Изменение N 2

к СП 266.1325800.2016 Конструкции сталежелезобетонные. Правила проектирования

Дата введения 2021-06-16

УТВЕРЖДЕНО И ВВЕДЕНО В ДЕЙСТВИЕ приказом Министерства строительства и жилищно-коммунального хозяйства Российской Федерации (Минстрой России) от 15 декабря 2020 г. N 784/пр

Рисунок 4.3 - Типовые поперечные сечения железобетонных конструкций с жесткой арматурой

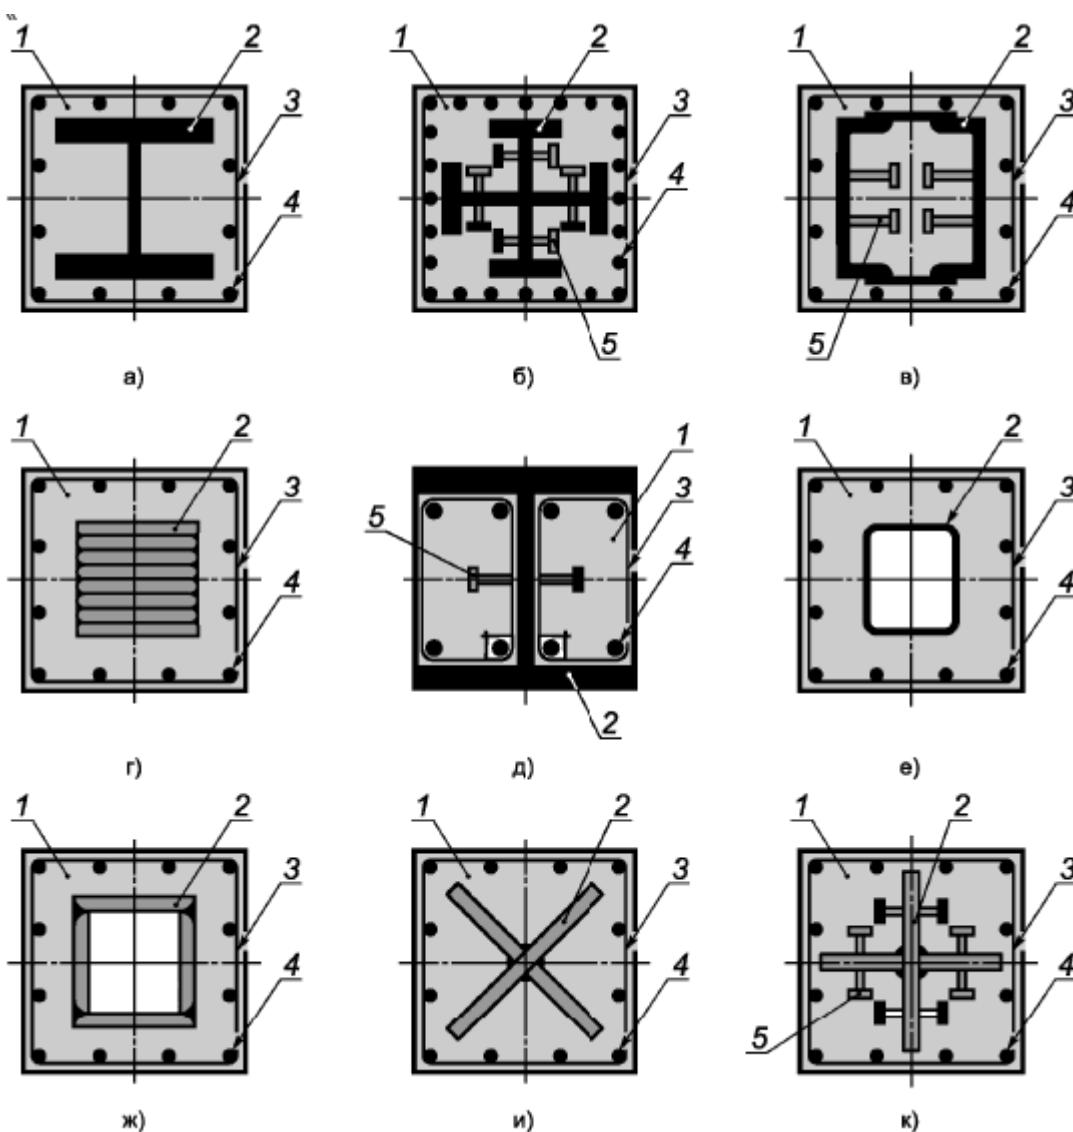
Подраздел 4.1. Рисунок 4.3. Изложить в новой редакции:

1 - бетон; 2 - жесткая арматура; 3 - поперечная гибкая арматура; 4 - продольная гибкая арматура; 5 - упор
а) - жесткая арматура в форме двутавра; б) - жесткая арматура в форме крестообразного сечения; в) - жесткая арматура коробчатого сечения, образованного швеллерами, объединенными планками; г) - жесткая арматура в виде "сердечника", "сляба" сплошного сечения; д) - сечение с частичным обетонированием жесткой арматуры; е), ж) жесткая арматура коробчатого сечения; и), к) - жесткая арматура крестообразного сечения
